Verslag huishoudelijke elektrische installatie op laagspanning en zeer lage spanning

Referentie: **012-20261104-06**	Datum controle: **04/11/2026**
Keurder: **012**

Eigenaar:	[redacted]	EAN-code:	**541448820049921340**
Adres installatie:	**Jos Swinkelsstraat 19, 2160 - Wommelgem**	Nummer teller(s):	**1SAG1100535500**
		Distributienetbeheerder installatie:	**Fluvius**
Datum uitvoering installatie:	☑ Vóór 01/10/1981 ☐ Tussen 01/10/1981 en 01/06/2020 ☐ Vanaf 01/06/2020		
Type:	☑ Wooneenheid ☐ Niet-huishoudelijk ☐ PV ☐ Batterij ☐ Laadpaal

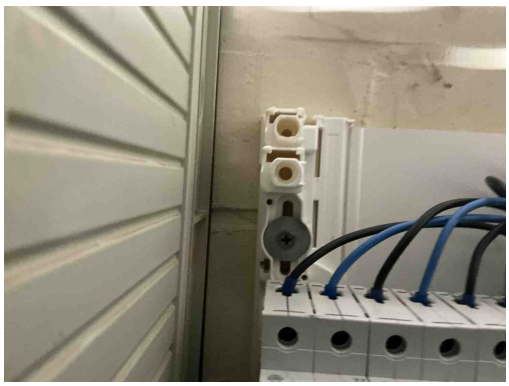
T21a - Het elektrisch materieel is niet geplaatst volgens de voorschriften van de fabrikant/ regels van goed vakmanschap. (Boek 1: 1.4.1.3) Oa ophangvijzen elektrisch verdeelbord niet afgedekt. Zie klasse II toestel.
Opmerking: Oa bord 1

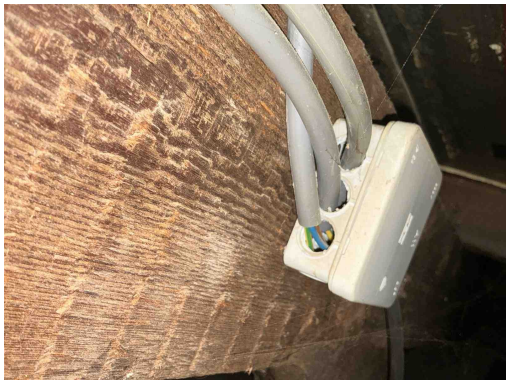
C21 - Het gebruik van geleiders van het type VOB, zonder bijkomende afscherming is niet toegestaan (Boek 1: 5.2.9.6).
Opmerking: Oa garage ,gang ,zolder

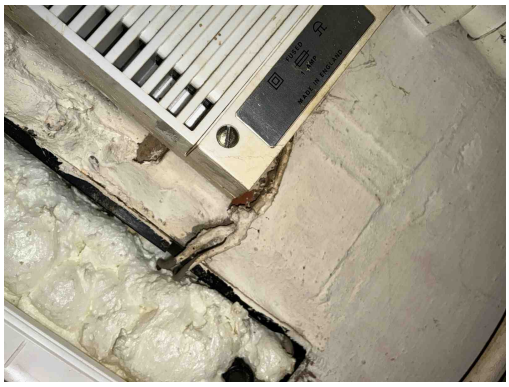
C21 - Het gebruik van geleiders van het type VOB, zonder bijkomende afscherming is niet toegestaan (Boek 1: 5.2.9.6).
Opmerking: Oa garage ,gang ,zolder

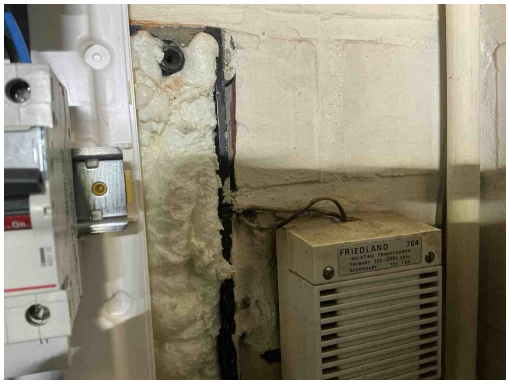
C21 - Het gebruik van geleiders van het type VOB, zonder bijkomende afscherming is niet toegestaan (Boek 1: 5.2.9.6).
Opmerking: Oa garage ,gang ,zolder

C21 - Het gebruik van geleiders van het type VOB, zonder bijkomende afscherming is niet toegestaan (Boek 1: 5.2.9.6).
Opmerking: Oa garage ,gang ,zolder

T21c - Het elektrisch materieel is niet geplaatst volgens de voorschriften van de fabrikant/ regels van goed vakmanschap. (Boek 1: 1.4.1.3) Oa armatuur niet degelijk bevestigd. Zie plaatsingsfiche fabrikant.
Opmerking: Oa zolder algemeen

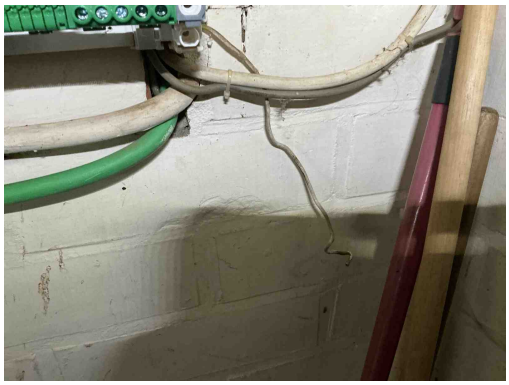
C21 - Het gebruik van geleiders van het type VOB, zonder bijkomende afscherming is niet toegestaan (Boek 1: 5.2.9.6).
Opmerking: Oa garage ,gang ,zolder

C28 - Niet gebruikte leidingen onder spanning zijn niet op een degelijke manier geïsoleerd of verwijderd (Boek 1: 4.2.1.1).
Opmerking: Oa garage

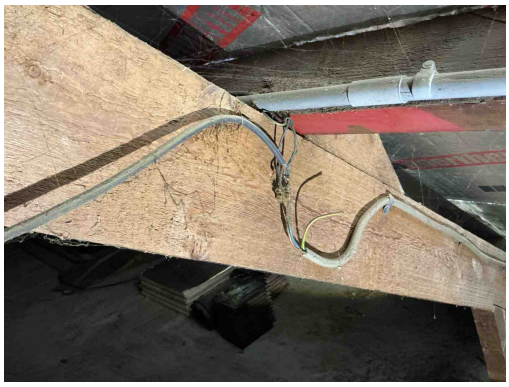
C21 - Het gebruik van geleiders van het type VOB, zonder bijkomende afscherming is niet toegestaan (Boek 1: 5.2.9.6).
Opmerking: Oa garage ,gang ,zolder

C35 - Er zijn doorverbindingen gemaakt met lusterklemmen; er kon niet aangetoond worden dat deze klemmen geschikt zijn voor de aanwezige spanning, stroom en draadsectie en dat ze “CE” zijn (Boek 1: 1.4.2.1.).
Opmerking: Oa zolder

C26 - De verbindingen zijn niet gebeurd in borden, in aftakdozen, aan de klemmen van contactdozen, schakelaars of in de verlichtingstoestellen (Boek 1: 5.2.6.1).
Opmerking: Oa zolder

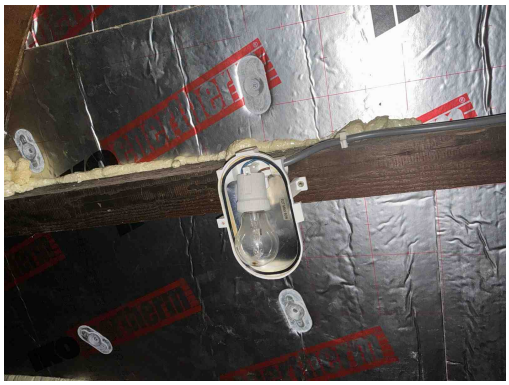
C21 - Het gebruik van geleiders van het type VOB, zonder bijkomende afscherming is niet toegestaan (Boek 1: 5.2.9.6).
Opmerking: Oa garage ,gang ,zolder

T21c - Het elektrisch materieel is niet geplaatst volgens de voorschriften van de fabrikant/ regels van goed vakmanschap. (Boek 1: 1.4.1.3) Oa armatuur niet degelijk bevestigd. Zie plaatsingsfiche fabrikant.
Opmerking: Oa zolder algemeen

C21 - Het gebruik van geleiders van het type VOB, zonder bijkomende afscherming is niet toegestaan (Boek 1: 5.2.9.6).
Opmerking: Oa garage ,gang ,zolder

T21c - Het elektrisch materieel is niet geplaatst volgens de voorschriften van de fabrikant/ regels van goed vakmanschap. (Boek 1: 1.4.1.3) Oa armatuur niet degelijk bevestigd. Zie plaatsingsfiche fabrikant.
Opmerking: Oa zolder algemeen

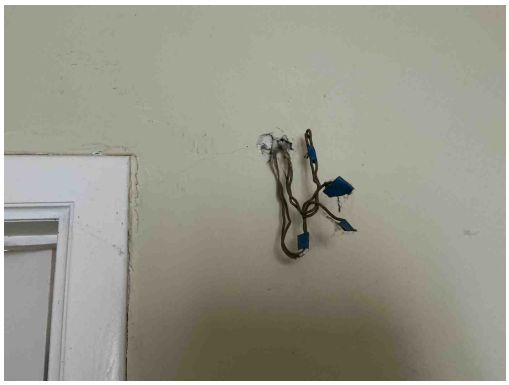
C21 - Het gebruik van geleiders van het type VOB, zonder bijkomende afscherming is niet toegestaan (Boek 1: 5.2.9.6).
Opmerking: Oa garage ,gang ,zolder

T09 - Bepaalde contactdozen en/of schakelaars zijn beschadigd (Boek 1: 1.4.1.3).
Opmerking: Oa kruipruimte ,kamer 3

T09 - Bepaalde contactdozen en/of schakelaars zijn beschadigd (Boek 1: 1.4.1.3).
Opmerking: Oa kruipruimte ,kamer 3

C04 - De waarde van de beveiliging tegen overbelasting is niet in overeenstemming met de leiding of verbruiker stroomafwaarts (Boek 1: 4.4.1.1).
Opmerking: Oa automaat L 25 2,5mm gebruikt

B17 - De voedingsspanning is niet op elk bord vermeld (Boek 1: 3.1.3.3).
Opmerking: Oa bord 2

B29 - Het elektrisch verdeelbord in een huishoudelijke ruimte is niet voorzien van een deur (Boek1: 5.3.5.1).
Opmerking: Oa bord 2,3

B06 - Het elektrisch verdeelbord heeft niet de minimale beschermingsgraad IPXX-B in een gewone ruimte (Boek 1: 4.2.2.3).
Opmerking: Oa bord 2 ,3 beschadigd

B30 - De houder van de beveiliging in een huishoudelijke ruimte is niet voorzien van aangepaste kalibreerelementen (Boek1: 5.3.5.5).
Opmerking: Oa bord 2

D08 - De nodige markeringen op de beveiligingstoestellen ontbreken of zijn onleesbaar (Boek 1: 5.3.5.5).
Opmerking: Oa bord 2

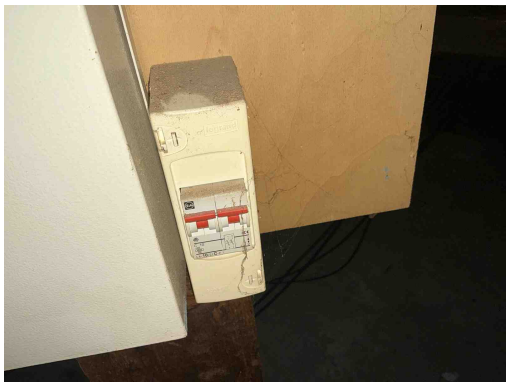
B29 - Het elektrisch verdeelbord in een huishoudelijke ruimte is niet voorzien van een deur (Boek1: 5.3.5.1).
Opmerking: Oa bord 2,3

B06 - Het elektrisch verdeelbord heeft niet de minimale beschermingsgraad IPXX-B in een gewone ruimte (Boek 1: 4.2.2.3).
Opmerking: Oa bord 2 ,3 beschadigd

T11 - De contactdozen waarvan de toegekende stroomsterkte maximaal 16A en de toegekende spanning maximaal 250V bedraagt en niet bedoeld zijn voor de voeding van een of meerdere verbruikstoestellen voor een specifiek doel en niet geplaatst zijn in of op schakel- en verdeelborden, beschikken niet of IPXX-D (incl. gemeenschappelijke delen residentieel geheel) (Boek 1: 4.2.2.3/5.3.5.2).
Opmerking: Oa kinderbeveiliging algemeen

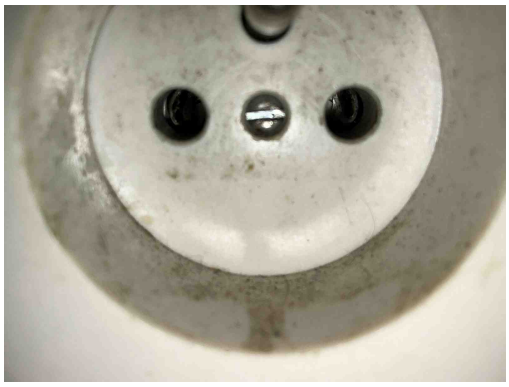
T11 - De contactdozen waarvan de toegekende stroomsterkte maximaal 16A en de toegekende spanning maximaal 250V bedraagt en niet bedoeld zijn voor de voeding van een of meerdere verbruikstoestellen voor een specifiek doel en niet geplaatst zijn in of op schakel- en verdeelborden, beschikken niet of IPXX-D (incl. gemeenschappelijke delen residentieel geheel) (Boek 1: 4.2.2.3/5.3.5.2).
Opmerking: Oa kinderbeveiliging algemeen

A16 - Er is geen continuïteit van de beschermingsgeleider van de contactdoos (Boek 1: 5.4.3.4).
Opmerking: Oa living....algemeen

C13 - Onvoldoende bevestiging van de leiding(en) (Boek 1: 5.2.9.5).
Opmerking: Oa zolder algemeen

C13 - Onvoldoende bevestiging van de leiding(en) (Boek 1: 5.2.9.5).
Opmerking: Oa zolder algemeen

C13 - Onvoldoende bevestiging van de leiding(en) (Boek 1: 5.2.9.5).
Opmerking: Oa zolder algemeen

C13 - Onvoldoende bevestiging van de leiding(en) (Boek 1: 5.2.9.5).
Opmerking: Oa zolder algemeen

C13 - Onvoldoende bevestiging van de leiding(en) (Boek 1: 5.2.9.5).
Opmerking: Oa zolder algemeen

T10 - Bepaalde contactdozen en/of schakelaars zijn niet degelijk bevestigd (Boek 1: 1.4.1.3).
Opmerking: Oa zolder

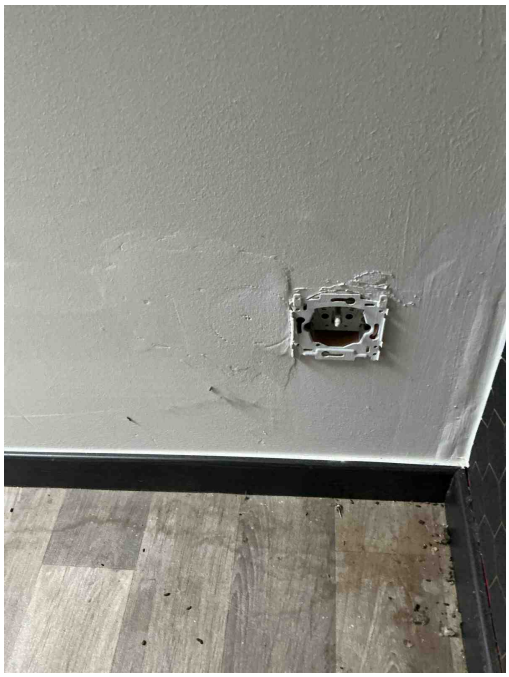
T10 - Bepaalde contactdozen en/of schakelaars zijn niet degelijk bevestigd (Boek 1: 1.4.1.3).
Opmerking: Oa zolder

T02 - Gevaar voor rechtstreekse aanraking: genaakbare delen onder spanning (Boek 1: 4.2.2).
Opmerking: Oa zolder

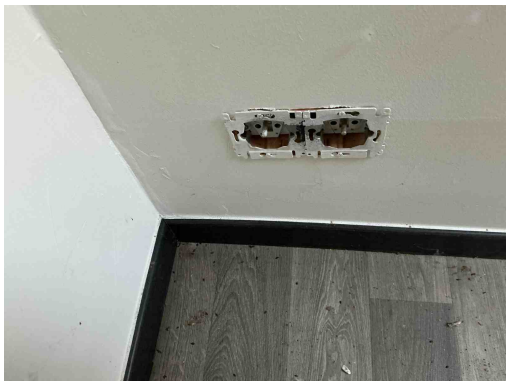
T10 - Bepaalde contactdozen en/of schakelaars zijn niet degelijk bevestigd (Boek 1: 1.4.1.3).
Opmerking: Oa zolder

T02 - Gevaar voor rechtstreekse aanraking: genaakbare delen onder spanning (Boek 1: 4.2.2).
Opmerking: Oa zolder
